Comune di Bologna

Oggetto: Procedimento autorizzatorio unico di VIA relativo al progetto denominato: “Linea di Cintura di Bologna - Ponte sul fiume Reno al Km 8+383 – Interventi di risagomatura alveo e realizzazione soglia in C.A.” nel Comune di Bologna – proposto da Rete Ferroviaria Italiana. Procedimento ai sensi dell’art.16 della LR 4/2018.

Richiesta di integrazioni del Comune di Bologna.

Stralcio planimetrico con indicazione della cantierizzazione dell'opera (aree e piste di cantiere)

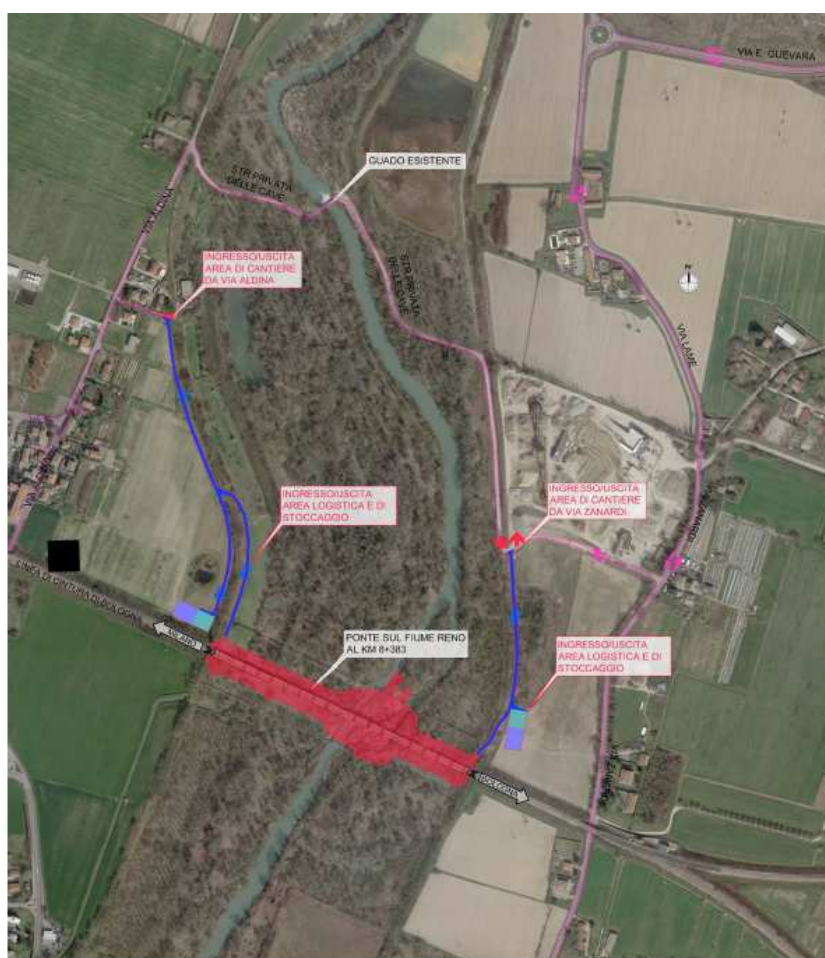
Dall'esame della documentazione presentata non appare siano state effettuate valutazioni di impatto sulla mobilità, né di tipo quantitativo né tantomeno di tipo qualitativo, in merito alla tematica inerente i flussi di traffico indotti dai lavori dell'intervento in oggetto.

Si chiede di affrontare la tematica sopra indicata e valutare, per le ore di punta della rete stradale cittadina, gli eventuali impatti sulla viabilità dovuti soprattutto all'utilizzo dei mezzi pesanti necessari per la sistemazione dell'area in questione (numero di mezzi, distribuzione oraria durante l'arco della giornata lavorativa, accessibilità, percorsi, ecc.). Al riguardo si precisa che l'accessibilità al cantiere appare prevista, per quanto riguarda il territorio

Si ritiene necessario che siano forniti elementi che consentano di verificare l'effettiva percorribilità (intesa come accessibilità/autorizzazione/accordi al transito) della viabilità sul territorio comunale indicata come "viabilità esistente" (come evidenziato nell'immagine sopra allegata estratta dall'elaborato denominato "Sintesi non tecnica") da parte dei mezzi di cantiere, ad esclusione dei tratti di viabilità pubblica, con particolare riferimento alle strade private degli impianti di lavorazione inerti (Zanardi) e al guado sul Fiume Reno concessionato alla Ditta esercente l'impianto.

Figura 8 – Sezione con visuale da valle

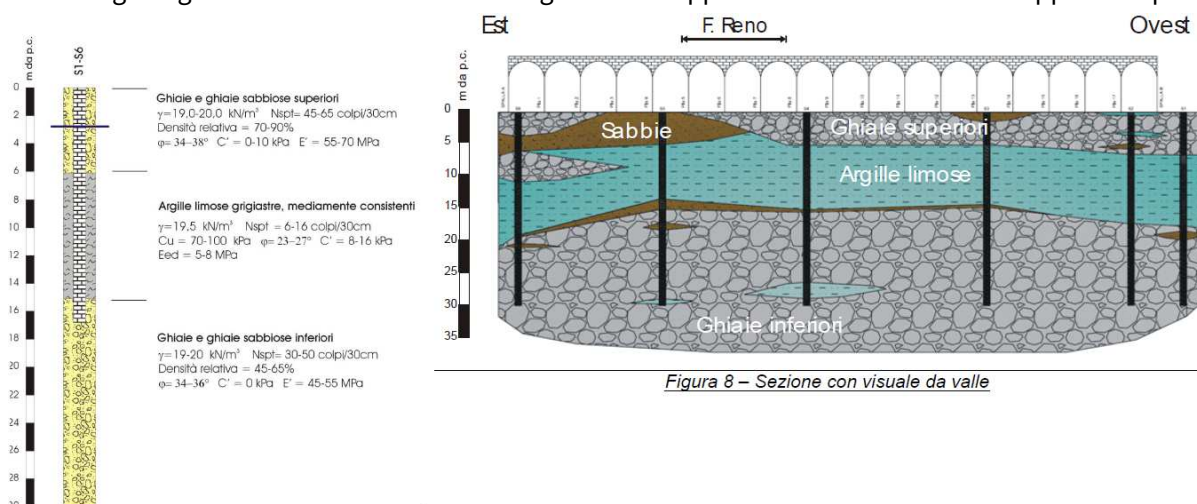
Nell'elaborato “RELAZIONE GEOTECNICA 182417I01PDTG1501E006A” è presente la caratterizzazione geotecnica del sottosuolo investigato con la campagna d'indagine geognostica. Il modello geotecnico presentato è tuttavia ricondotto ad uno schema monodimensionale, che non pare considerare le variazioni laterali dei terreni investigati ed i corpi lenticolari sabbiosi rilevati, in apparente contrasto con la geometria del sottosuolo rappresentata nel modello geologico attraverso una sezione longitudinale rappresentativa dell'intero sviluppo dell'opera.

Si richiede di verificare la coerenza tra la ricostruzione geometrica di sottosuolo riportata nel modello geologico (si veda la figura sopra riportata) e le scelte progettuali riguardanti la profondità di incastro dei pali di fondazione, che appaiono di lunghezza fissa (12 m) lungo tutto lo sviluppo della soglia di progetto, senza che siano state considerate le variazioni delle quote di progetto e le variazioni della profondità del tetto del corpo ghiaioso (tra 15 e 20 m da p.c.).
